DELIBERAZIONE DELLA GIUNTA REGIONALE 19 dicembre 2022, n. 1892

COMUNE DI BRINDISI. Costruzione di serre solari per l'essiccamento del fango disidratato prodotto dall'impianto depurativo di Brindisi (BR) - P1643. Proponente: Acquedotto Pugliese SpA - AUTORIZZAZIONE PAESAGGISTICA art. 90 NTA del PPTR, in deroga ai sensi dell'art. 95.

ALLEGATO A

Comune di BRINDISI
Costruzione di serre solari per l'essiccamento del fango disidratato
prodotto dall'impianto depurativo di Brindisi (BR) – P1643
Proponente: Acquedotto Pugliese SpA

Figura 15 – Componenti idrologiche del PPTR (fonte <http://webapps.it.puglia.it>)

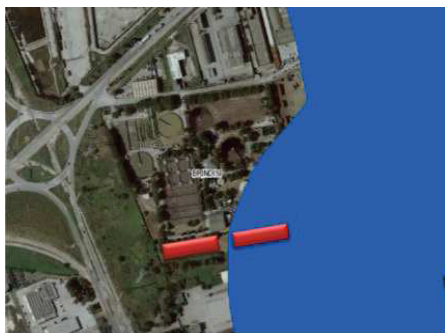
In particolare l'area d'intervento, così come già rilevato da questa Sezione con nota prot. n. 145/5762 del 04.07.2021 ricade nelle cosiddette "piattaforme produttive commerciali" come perimetrata dal PPTR nell'elaborato 3.2.8 "*Le morfotipologie urbane*". La suddetta tipologia, si riconosce poiché contiene aree per insediamenti produttivi (PIP, ASI-Sisri), centri commerciali, direzionali, aree di tipo ludico e parchi tematici, aree destinate ad impianti tecnologici (depuratori, centrali di distribuzione energia), aeroporti. Esito di un processo unitario tali tessuti costituiscono degli elementi duri del territorio urbanizzato e si pongono in discontinuità con il tessuto urbano circostante.

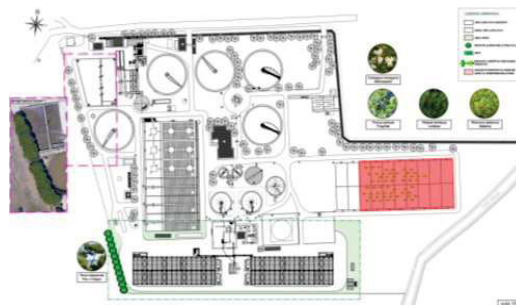
In merito preme chiarire 2 elementi rilevanti ai fini della competente valutazione:

- *la superficie che si intende disimpermabilizzare (parte riquadrata in giallo), per una superficie complessiva di circa 3.155 mq, non equivale totalmente alla superficie complessiva utile per la realizzazione delle platee in cls delle serre e delle aree asfaltate previste a contorno delle serre stesse, ma è la massima area disponibile all'interno dell'impianto dovendo lasciare nello stato di fatto una trascurabile zona residuale, anch'essa attualmente impegnata da esistenti letti di essiccamento, di interesse ai fini della più ampia gestione dell'impianto depurativo in previsione di attività in corso e a farsi;*

- *la tipologia di piantumazione scelta per l'area disimpermabilizzata è stata individuata in relazione al vigente vincolo PAI insistente sull'area stessa, ipotizzando che la valutazione di prediligere arbusti e siepi, a fronte di filari di alberi, risulti premiante e compatibile con il soprarichiamato vincolo. (...)"*

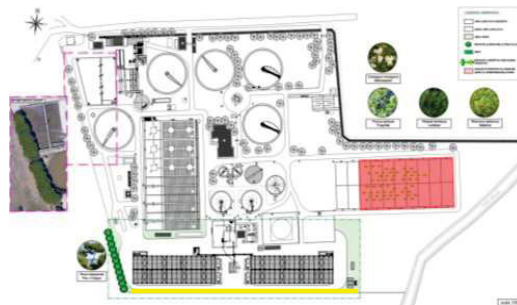
Nel dettaglio il progetto prevede la demolizione di 16 dei 20 letti filtranti presenti per un totale di 3.250 mq circa (area in rosso immagine seguente) con la successiva rimozione dei detriti e conseguente disimpermabilizzazione di quella porzione, in particolare dopo

la rimozione delle opere cementizie in corrispondenza delle vecchie vasche dovrà essere apportato uno spessore di circa 40 cm di terreno vegetale su cui verranno messe a dimora siepi arbustive per un totale di 56 gruppi da 9 piantine con sestri di impianto regolari. Nel merito sono previste essenze che si adattano bene sia agli ambienti xerici che ad ambienti periodicamente allagabili, quali: Biancospino (*Crataegus monogyna*), Prugnolo (*Prunus spinosa*), Lentisco (*Pistacia lentiscus*) e Alaterno (*Rhamnus alaternus*).
